## **6. DECYZJE / UZGODNIENIA / POZWOLENIA / OPINIE / WARUNKI TECHNICZNE**

**UZGODNIENIE nr GZDiZ-ZD-6320-1417(3)-2018-MG-6963**

**Budowa osiedlowej sieci i przyłączy ciepłowniczych do istniejących oraz projektowanych budynków w rejonie ulic Junony, Koziorożca i Wodnika w Gdańsku.**

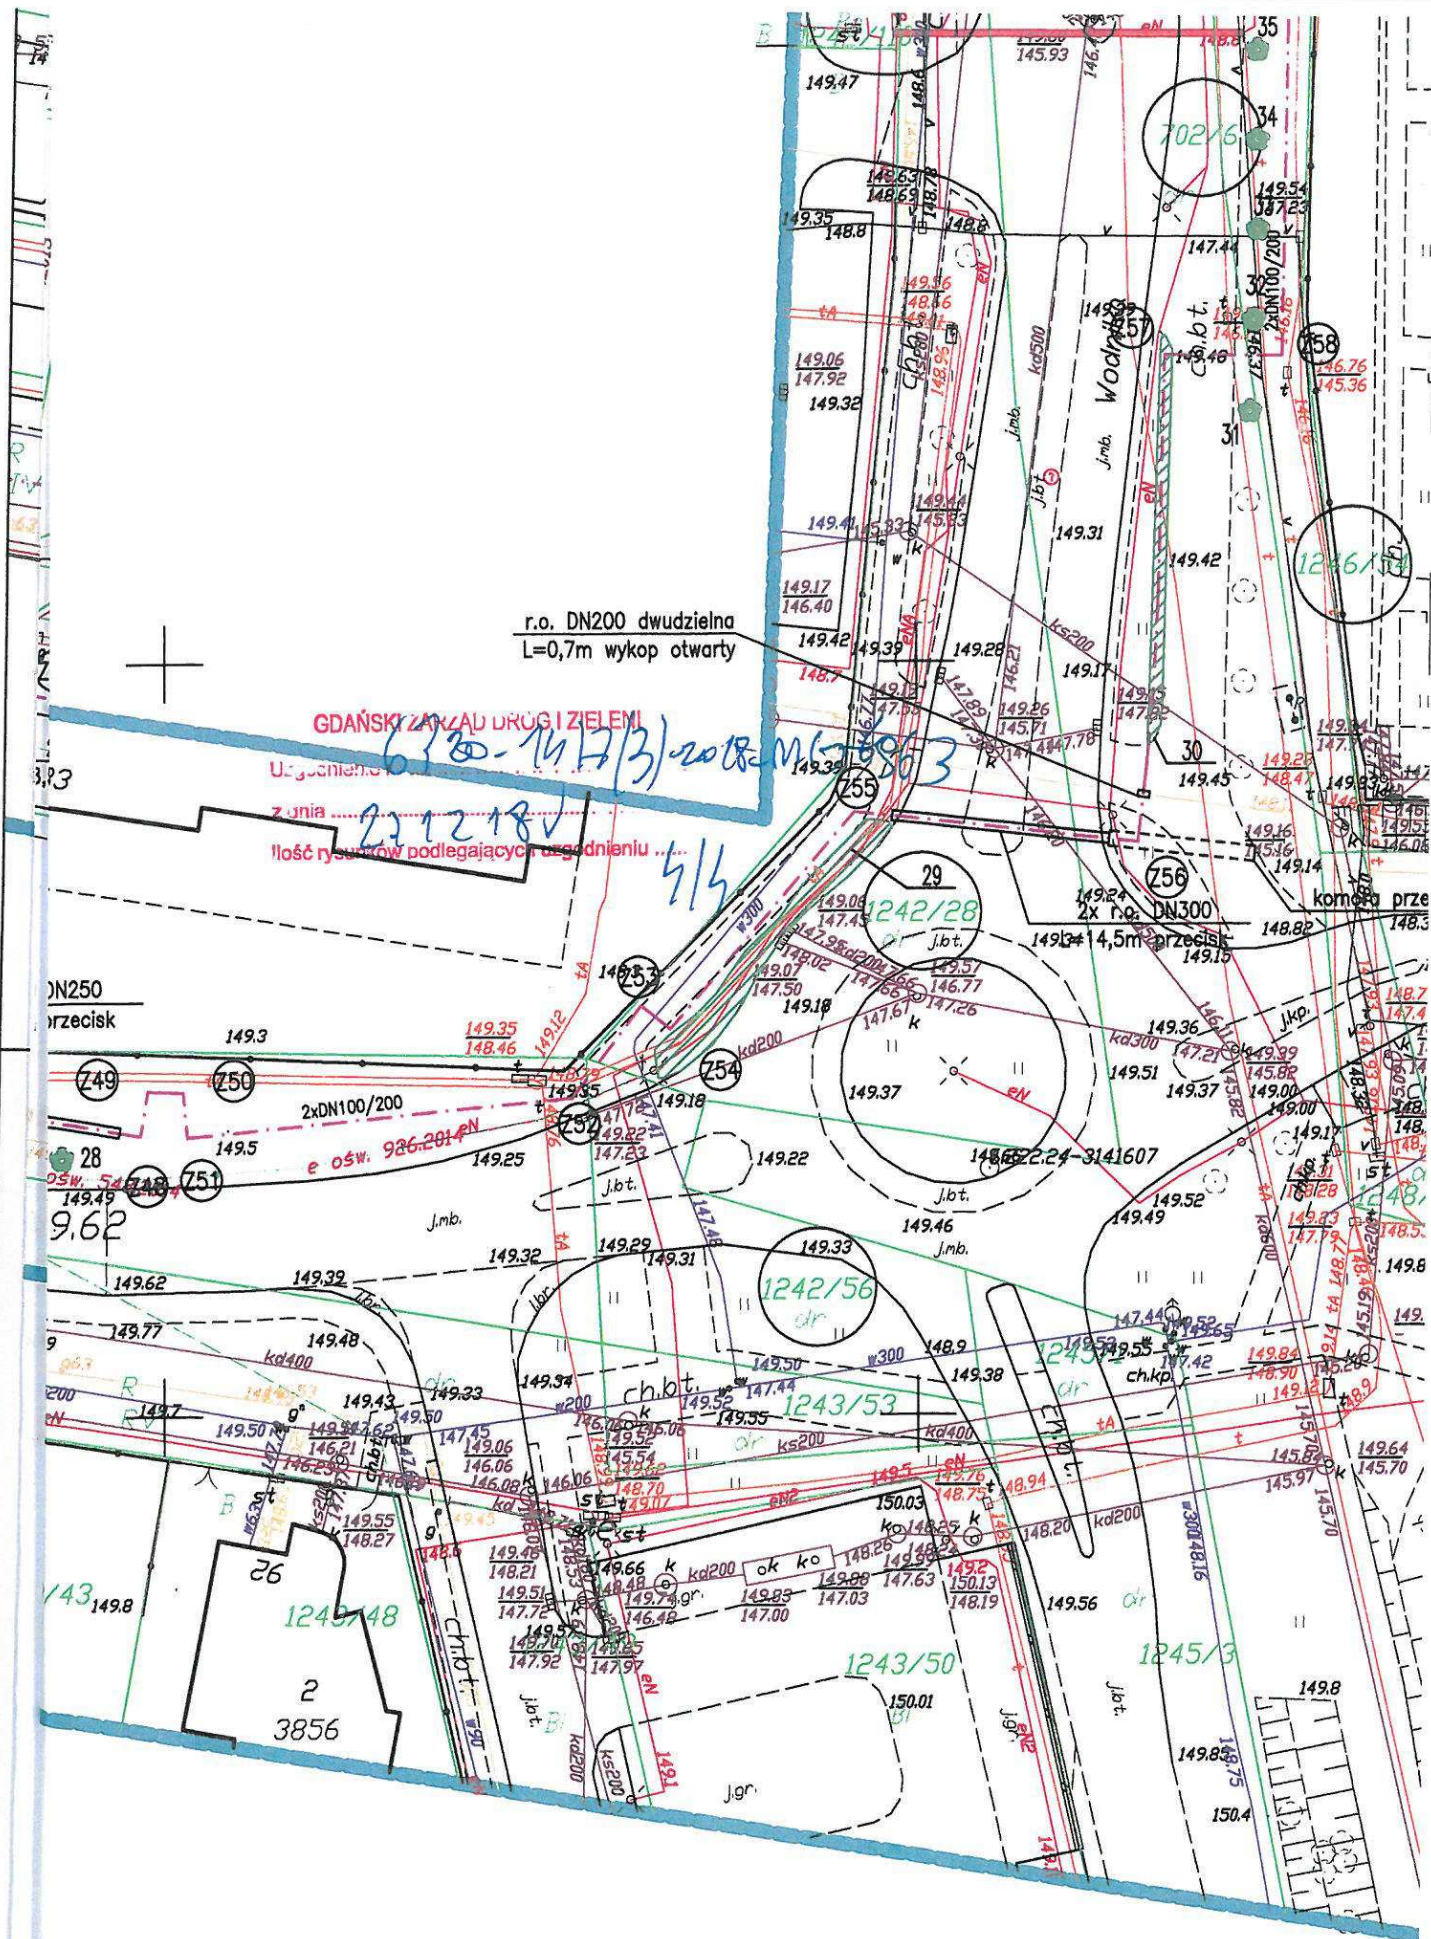
1. **w punkcie 11 decyzji dopisuje się zdanie. Dopuszcza się wykonanie prac pod jezdnią ulicy Junony na odcinku oznaczonym w dokumentacji projektowej jako Z62 – Z63 w wykopie otwartym. W tym przypadku nawierzchnię odbudować jak w stanie istniejącym odbudowując wszystkie warstwy nawierzchni jezdni na szerokości wykopu z dodatkowym poszerzeniem z każdej strony wykopu o szerokości 1 metra.**
2. **inwestor zobowiązany jest do przedłożenia wskaźników zagęszczenia warstw gruntu w miejscu przekopu, które winny być zgodne z normą PN – S – 02205**
3. **pozostałe warunki decyzji i załączniki graficzne pozostają bez zmian**
